Oggetto: [ID VIP: 9243] VAS – Procedura di Valutazione di Impatto Ambientale integrata dalla Valutazione Ambientale Strategica relativa al piano/progetto “Banchinamento del fronte esterno del Molo Clementino” nel porto di Ancona.

Proponente: **Autorità del Sistema Portuale del Mare Adriatico Centrale**

Fase di Scoping ai sensi dell'art.13, comma 1 e dell'art 21, comma1 del D.Lgs. n. 152/2006.

**Osservazioni del Ministero della Cultura**

Planimetria viabilità con sede in area portuale e con eventuale strada in Fincantieri – Ipotesi A (elaborato 16.08.02-TAV08)

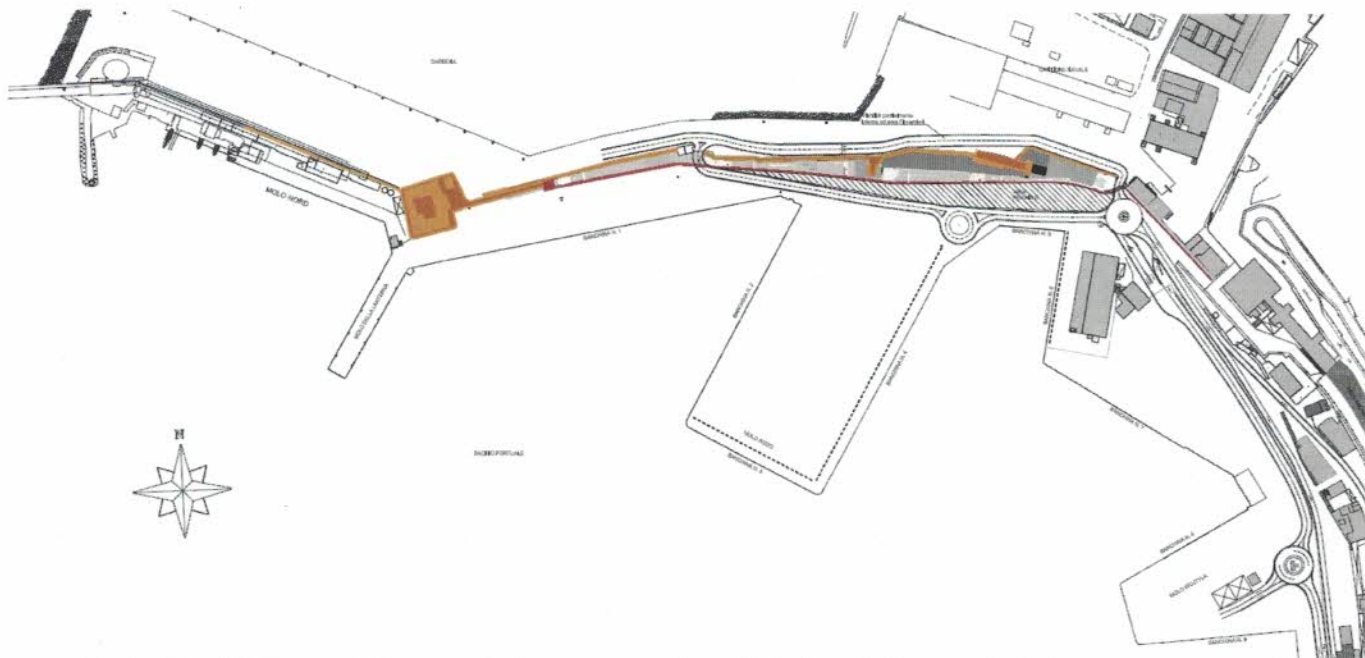
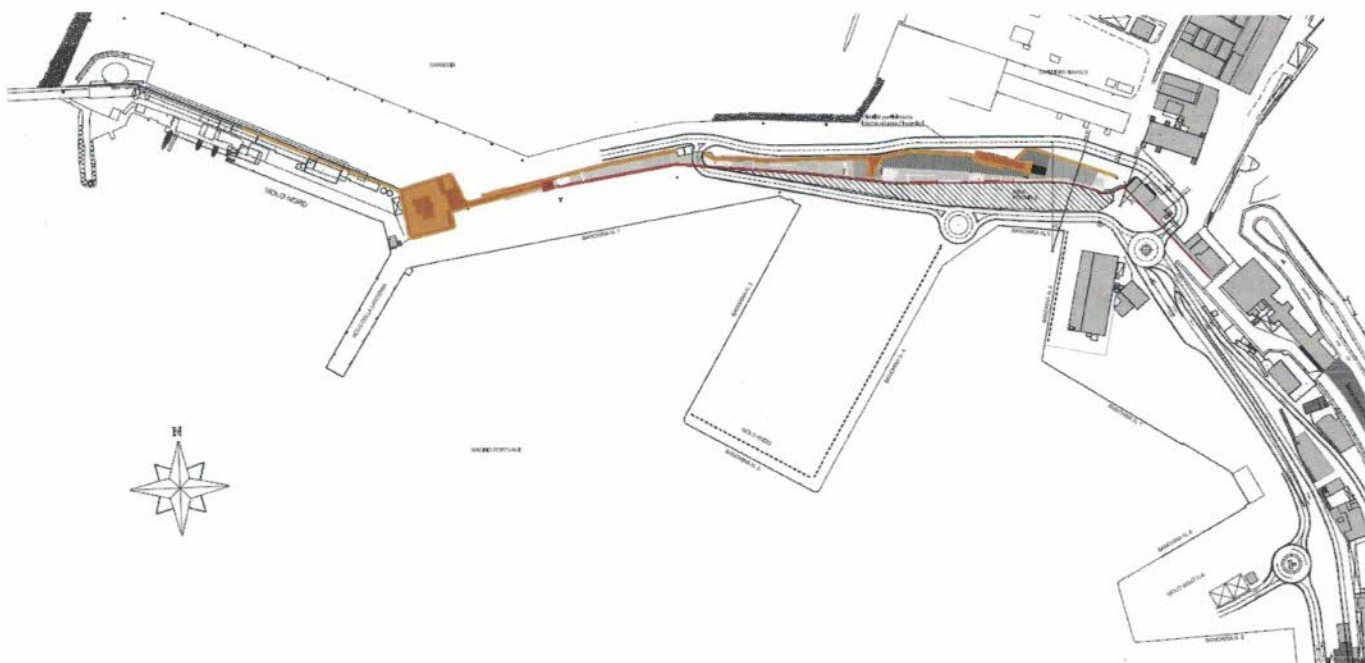
si condividono le richieste della Soprintendenza nel merito del Rapporto Ambientale, che dovrà essere condotto con uno studio approfondito dell'impatto che i tracciati viari di progetto esercitano su detti Beni, attraverso rendering e viste panoramiche.»

- sia elaborato uno "Studio di inserimento paesaggistico" dell'intera opera in progetto, comprensivo di ormeggio della nave, attraverso rendering e/o fotoinserimenti realistici con viste panoramiche "da e verso" il mare, in particolare dal mare verso il Colle del Guasco (D.M. 5 febbraio 1952) e dal colle stesso verso il mare, nonché con viste rispetto ai Beni ed al Patrimonio storico-architettonico (Arco Clementino, Arco Trionfale di Traiano e le relative zone di rispetto, Base della Lanterna, Mura storiche) che insistono sull'area;
- sia elaborato un approfondimento in scala adeguata dell'impatto che i tracciati viari di progetto esercitano sui beni culturali presenti nell'area, attraverso specifici rendering e viste di intervisibilità;
